**Oggetto:** Integrazioni di cui alla richiesta Prot. n. 11647 del 10 marzo 2020

**Riferimento:** verifica di assoggettabilità a VIA ai sensi dell'art. 19 del D.Lgs 152/06 e artt. 8 della L.R. 4/2016. Ditta proponente – Scapin S.R.L. Progetto – Impianto di recupero rifiuti speciali non pericolosi costituiti da inerti e rocce da scavo. Localizzazione - comune di Montecchio Maggiore, via Ponte Guà n. 60.

**FIGURA 1: PAT DEL COMUNE DI MONTECCHIO MAGGIORE – TAVOLA 2 : CARTA DELLE INVARIANTI. SCALA 1:10.000.**

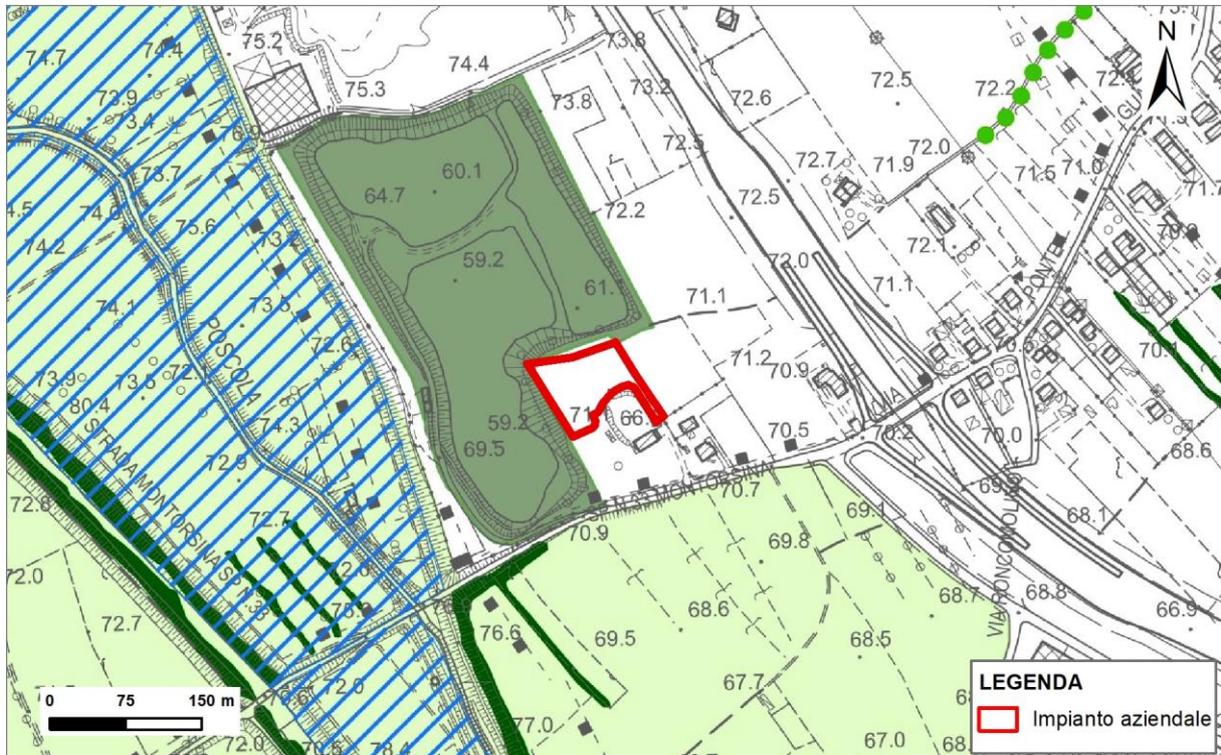
- Tav. 2 - Invarianti, verifica dell'interessamento dell'area di progetto con l'area definita come "Biotopo (art. 33)"

- **TAV. 2 Carta delle invarianti** - scala 1:10.000: il sito aziendale non ricade all'interno degli ambiti individuati dalla cartografia di Piano. Il sito aziendale confina con un ambito classificato "Biotopo" (art. 33 N.T.A.) relativo alle aree rinaturalizzate delle ex cave Poscola e Montorsina.

FIGURA 2: PAT DEL COMUNE DI MONTECCHIO MAGGIORE – TAVOLA 4 : CARTA DELLE TRASFORMABILITÀ. SCALA 1:10.000.

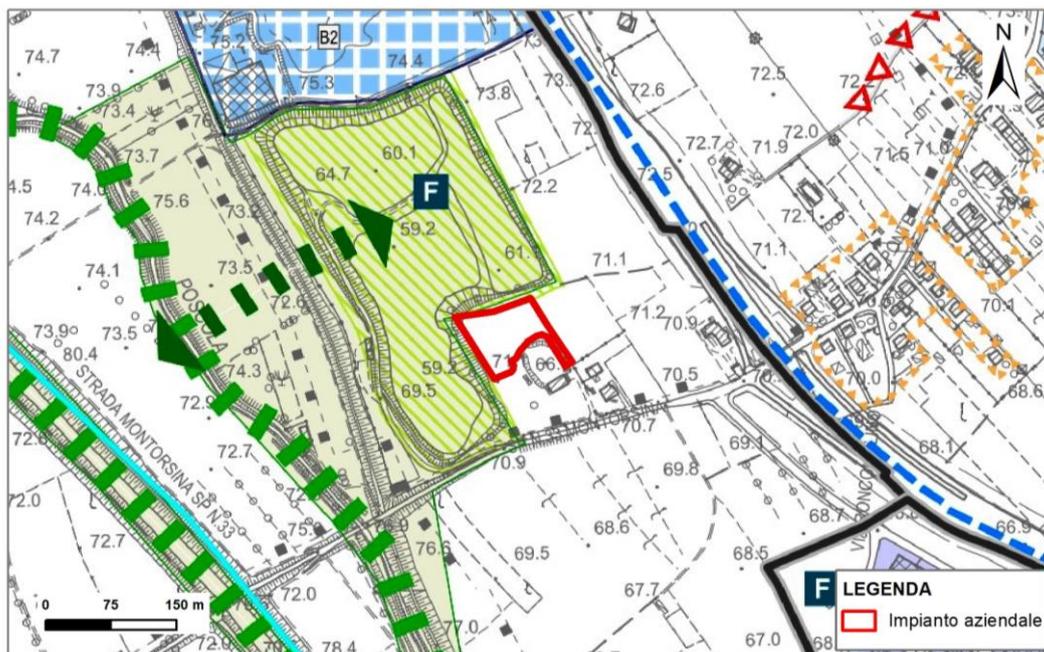
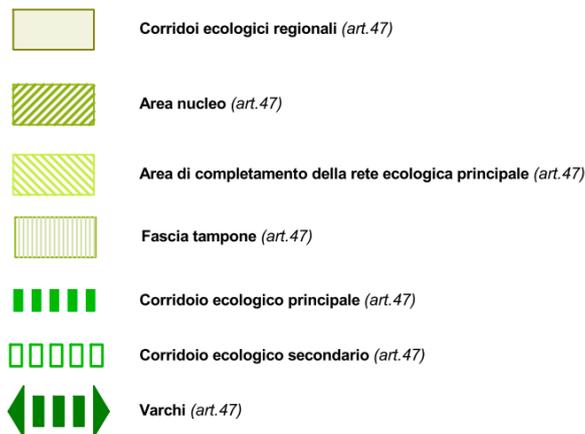
- Tav. 4 - Trasformabilità, verifica dell'interessamento dell'area di progetto con l' "Area di completamento della rete ecologica principale (art.47)" e con "Servizi di interesse comune di maggiore rilevanza di progetto (art. 38);

- **TAV. 4 Carta della trasformabilità** - scala 1:10.000: il sito aziendale non ricade all'interno degli ambiti individuati dalla cartografia di Piano. Il sito aziendale confina con un ambito classificato "Area di completamento della rete ecologica principale" (art. 47 N.T.A.) e "Servizi di interesse comune di maggiore rilevanza di progetto" (art. 38 N.T.A.).

Gli artt. 38 e 47 delle N.T.A. indicano direttive da recepirsi in sede di formazione del Piano degli Interventi comunale, senza introdurre prescrizioni o vincoli di sorta rispetto alla proposta progettuale in esame.

FIGURA 3: PAT DEL COMUNE DI MONTECCHIO MAGGIORE – TAVOLA 1 : CARTA DEI VINCOLI E DELLA PIANIFICAZIONE TERRITORIALE. SCALA 1:10.000.

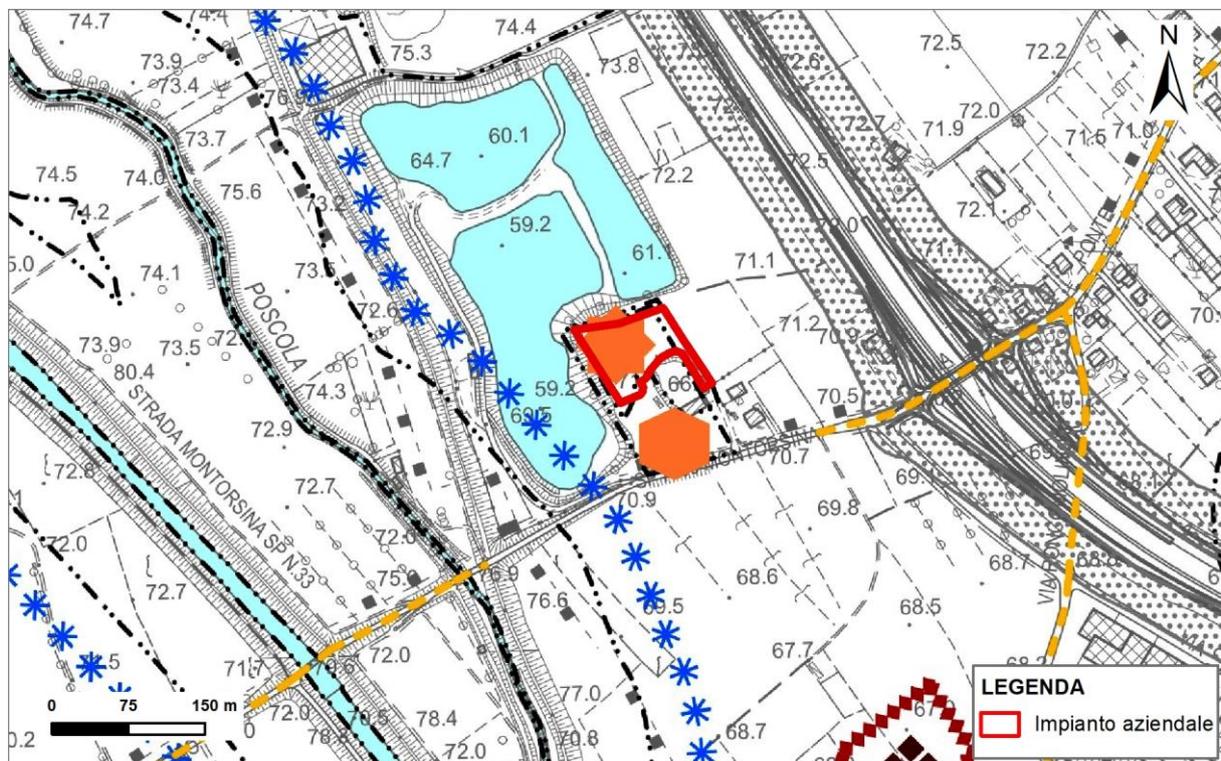
- *Tav. 1 Carta dei Vincoli e della pianificazione territoriale - scala 1:10.000: Lo SPA asserisce che "... il sito aziendale di un'area classificata "Discariche" (art. 20 N.T.A.). Si precisa che non risultano, ad oggi, discariche attive o attività di cava in essere, in quanto chiuse o estinte. ... ". Occorre rapportare il progetto presentato con quanto indicato nelle NTA all'art. 20 relativamente alle discariche ed all'art. 21 relativamente alle cave.*
- **TAV. 1 Carta dei Vincoli e della pianificazione territoriale - scala 1:10.000:** il sito aziendale di un'area classificata "Discariche" (art. 20 N.T.A.). Si precisa che non risultano, ad oggi, discariche attive o attività di cava in essere, in quanto chiuse o estinte.

L'intera area dell'impianto ricade in zona a "DISCARICA" normata dall'art. 20 del P.A.T. che specifica : Trattasi di aree di sedime di discariche autorizzate e relative aree di rispetto .....ecc. . Il PAT pone come obiettivo di primaria importanza il risanamento dei siti potenzialmente contaminati e la ricomposizione ambientale di tutte le aree interessate da attività estrattiva dimessa, anche con destinazione d'uso non agricole.

FIGURA 4. ESTRATTO PRG: ZONIZZAZIONE.

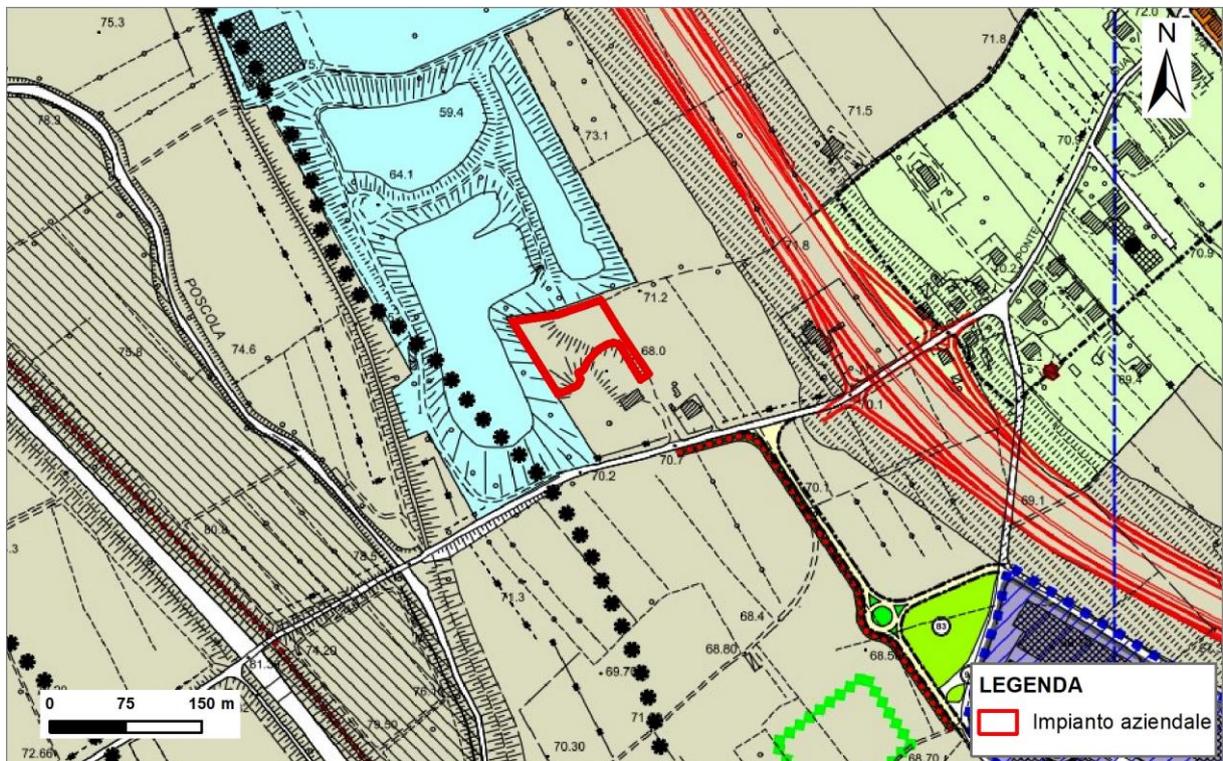
*Occorre individuare nelle tavole del PRG il perimetro dell'intervento, questo per verificare l'interessamento/non interessamento dell'area di progetto con l'area limitrofa (Aree per progetti speciali (extra standard)) e, nel caso di interessamento, rapportare il progetto con gli articoli delle NTA relativi a*

Secondo quanto riportato nella cartografica di piano (Variante Generale di Assestamento 2004 - D.G.R.V. 2121/2007 - D.G.R.V. 815/2008) il sito aziendale ricade all'interno dei seguenti ambiti:

- Zonizzazione: **ZTO E2b zona territoriale destinata all'attività agricola (Art. 28 N.T.A.);**

L'impianto non interessa la limitrofa Aree per progetti speciali (extra standard).
